ST/SG/AC.10/1998/14
18 septembre 1998

COMITÉ D'EXPERTS EN MATIÈRE DE TRANSPORT
DES MARCHANDISES DANGEREUSES

Projets d'amendements aux Recommandations relatives
au transport des marchandises dangereuses

Texte récapitulatif des projets d'amendements au Manuel
d'épreuves et de critères complétant le Règlement type annexé
à la dixième édition révisée des Recommandations de l'ONU
relatives au transport des marchandises dangereuses
(ST/SG/AC.10/11/Rev.2)

FIGURE 16.6.1.1 : Relation distance-masse pour des projections métalliques
 douées d'une énergie cinétique de 20 J et 8 J ¹

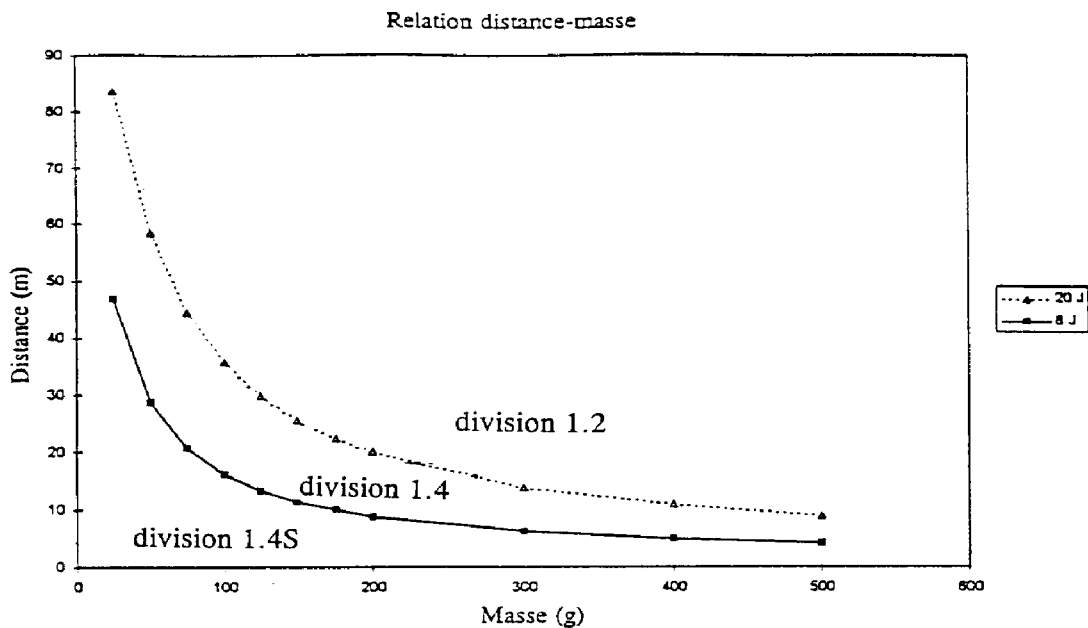
- a) une perforation de l'un au moins des trois écrans témoins verticaux (voir le paragraphe 16.6.1.3.5);
- b) une projection métallique d'une énergie cinétique supérieure à 20 J, évaluée par la relation masse-distance de la figure 16.6.1.1;
